**Verslag huishoudelijke elektrische installatie op laagspanning en zeer lage spanning****Algemeen:**

Referentie: 004-20260805-03	Datum controle: 05/08/2026
Keurder: 004

Eigenaar: Heidi	EAN-code: 541448820059416874
Adres installatie: Oude Pastorijweg 16, 3140 - Keerbergen	Nummer teller(s): 1sag1100606150
Distributienetbeheerder installatie: Fluvius	
Datum uitvoering installatie:	☒ Vóór 01/10/1981 ☒ Tussen 01/10/1981 en 01/06/2020 ☐ Vanaf 01/06/2020
Type:	☒ Wooneenheid ☐ Niet-huishoudelijk ☐ PV ☐ Batterij ☐ Laadpaal

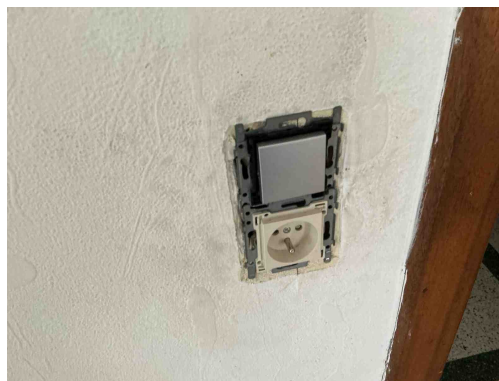
T23 - Het elektrisch materiaal is beschadigd. (Boek 1: 1.4.1.3).
Opmerking: Oa hal, living, slaapkamer 1

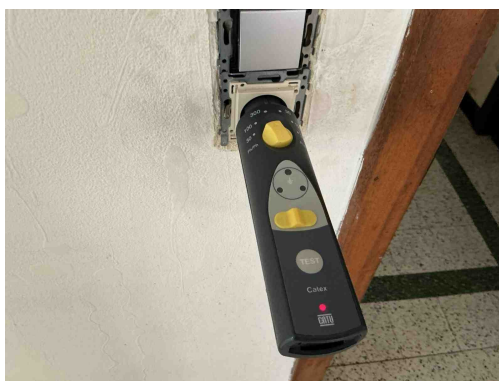
T23 - Het elektrisch materiaal is beschadigd. (Boek 1: 1.4.1.3).
Opmerking: Oa hal, living, slaapkamer 1

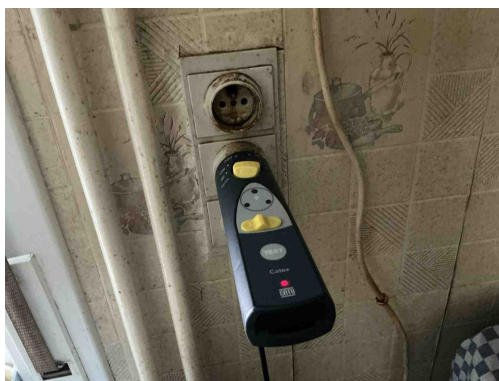
A16 - Er is geen continuïteit van de beschermingsgeleider van de contactdoos (Boek 1: 5.4.3.4).
Opmerking: Oa living, keuken

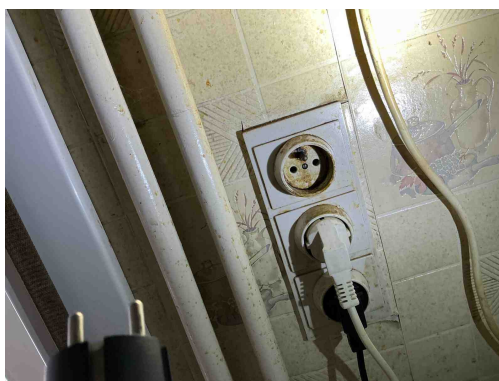
A16 - Er is geen continuïteit van de beschermingsgeleider van de contactdoos (Boek 1: 5.4.3.4).
Opmerking: Oa living, keuken

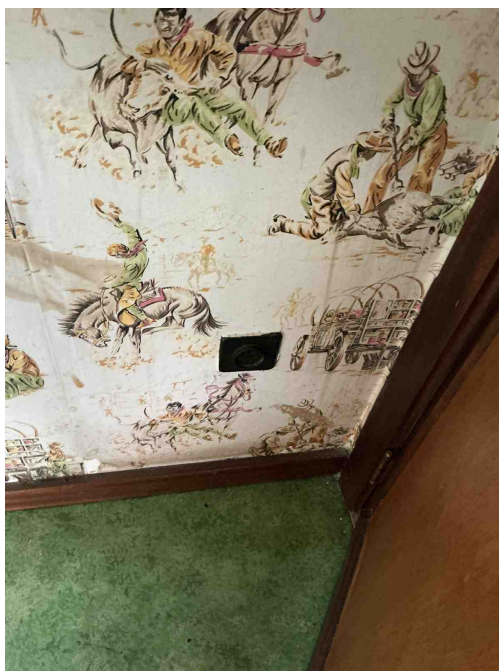
T11 - De contactdozen waarvan de toegekende stroomsterkte maximaal 16A en de toegekende spanning maximaal 250V bedraagt en niet bedoeld zijn voor de voeding van een of meerdere verbruikstoestellen voor een specifiek doel en niet geplaatst zijn in of op schakel- en verdeelborden, beschikken niet of IPXX-D (incl. gemeenschappelijke delen residentieel geheel) (Boek 1: 4.2.2.3/5.3.5.2).
Opmerking: Oa keuken,

B14 - Abnormale opwarming van de beveiligingen, schakelapparatuur, aansluitklemmen (Boek 1: 4.4.1.1).
Opmerking: Oa keuken

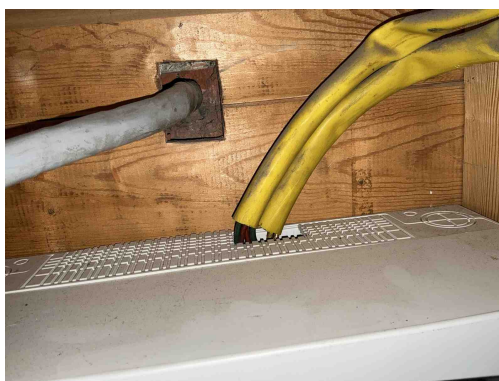
B06 - Het elektrisch verdeelbord heeft niet de minimale beschermingsgraad IPXX-B in een gewone ruimte (Boek 1: 4.2.2.3).

Opmerking: Oa bord 1

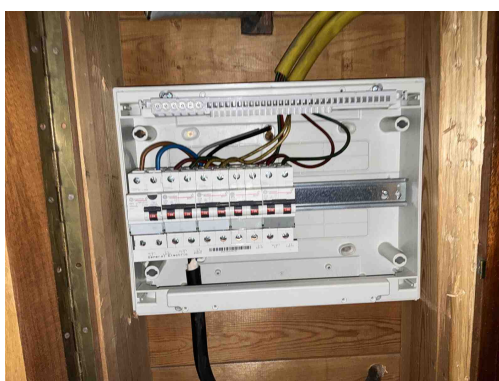
C21 - Het gebruik van geleiders van het type VOB, zonder bijkomende afscherming is niet toegestaan (Boek 1: 5.2.9.6).
Opmerking: Oa boven het bord
